第6回嶺南地域流域検討会 における質問事項の回答

～ 佐分利川水系 ～

平成16年11月1日

雨量の変化について

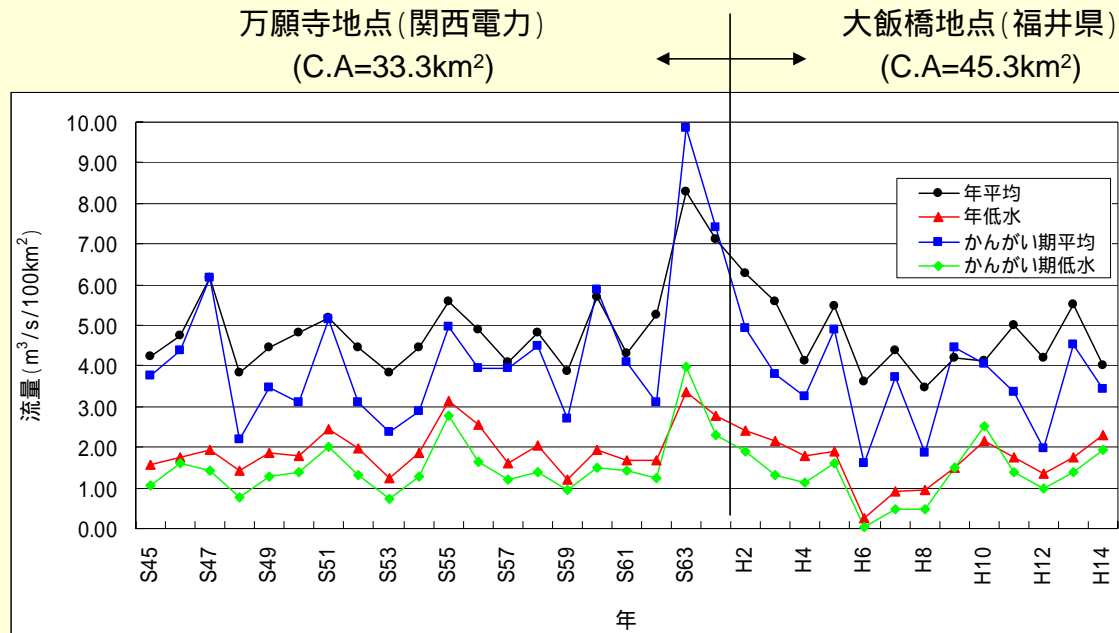
30年前より水量が減少していると思う。流量変化等の資料を提示してほしい。
【加藤委員・細田会長】

H8にアメダスが川上から大飯に移設。

川上観測所(年間総雨量)は、渇水年等での変動はあるがほぼ横ばいに推移。

意見質問2-1

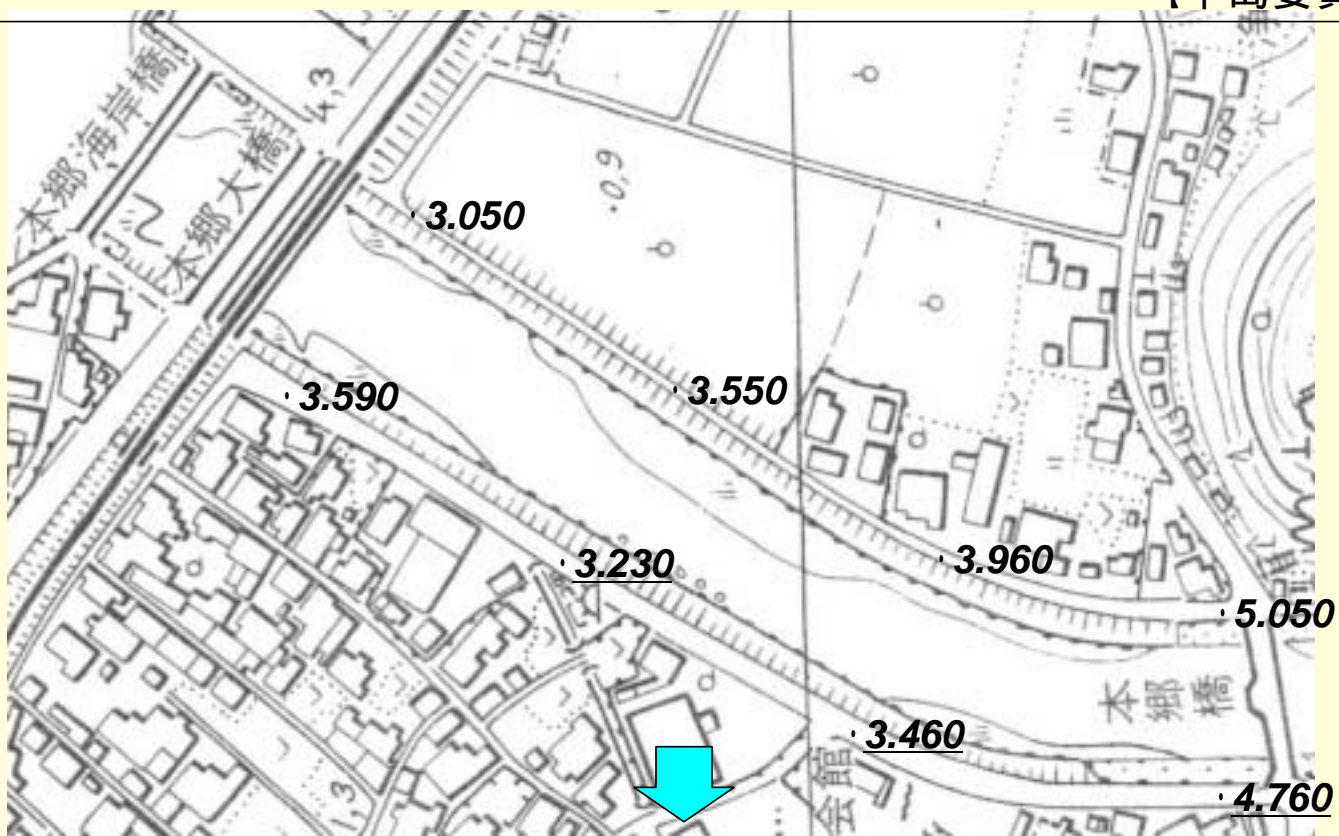
佐分利川下流の堤防が右岸より左岸側が低いのはなぜか？

S28当時の断面がなく、原因不明。ヒアリングより当時から低い。

意見質問2-2

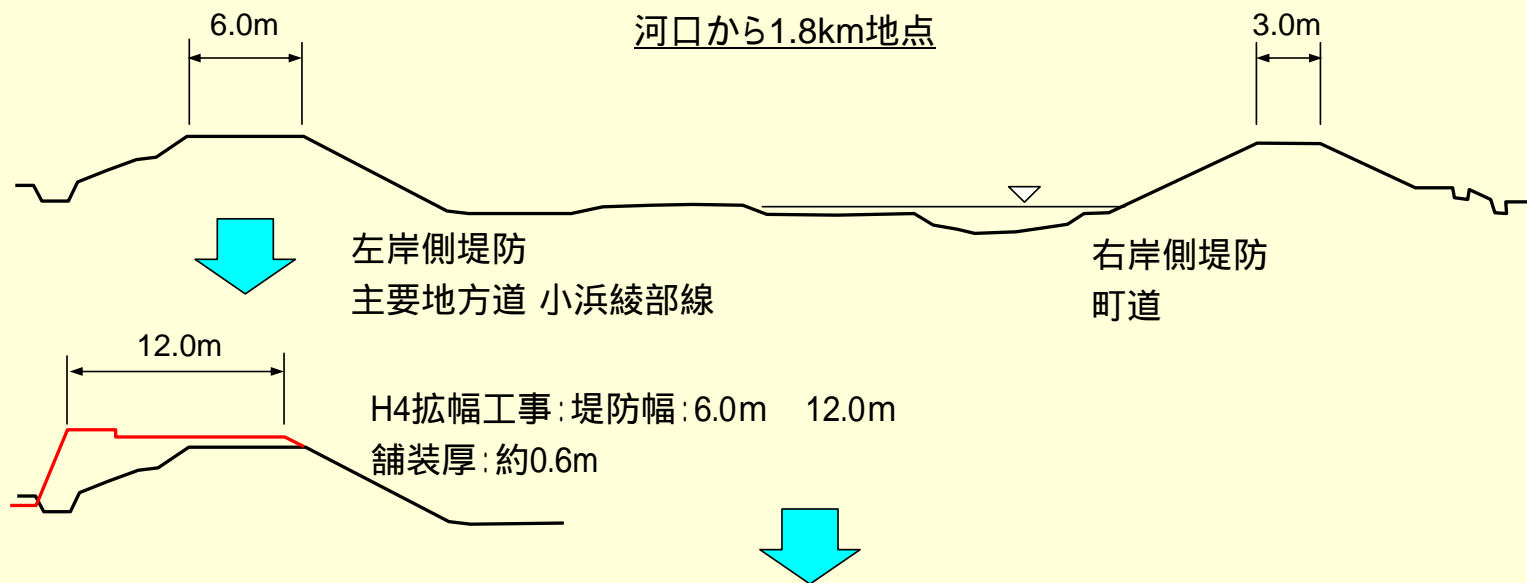
野尻橋～大飯橋～本郷橋では左岸側に比べ右岸側の堤防が貧弱に感じた。堤防断面の歴史的変化等の資料を提示してほしい。

左岸側は以前より主要地方道との兼用護岸となっており、堤防天端幅が広い。また、H4にも既設堤防に腹付けして拡幅したため、堤防幅が広く、舗装厚の分だけ高くなっていますが、町道との兼用護岸となっている右岸側も所定の必要幅は有しています。
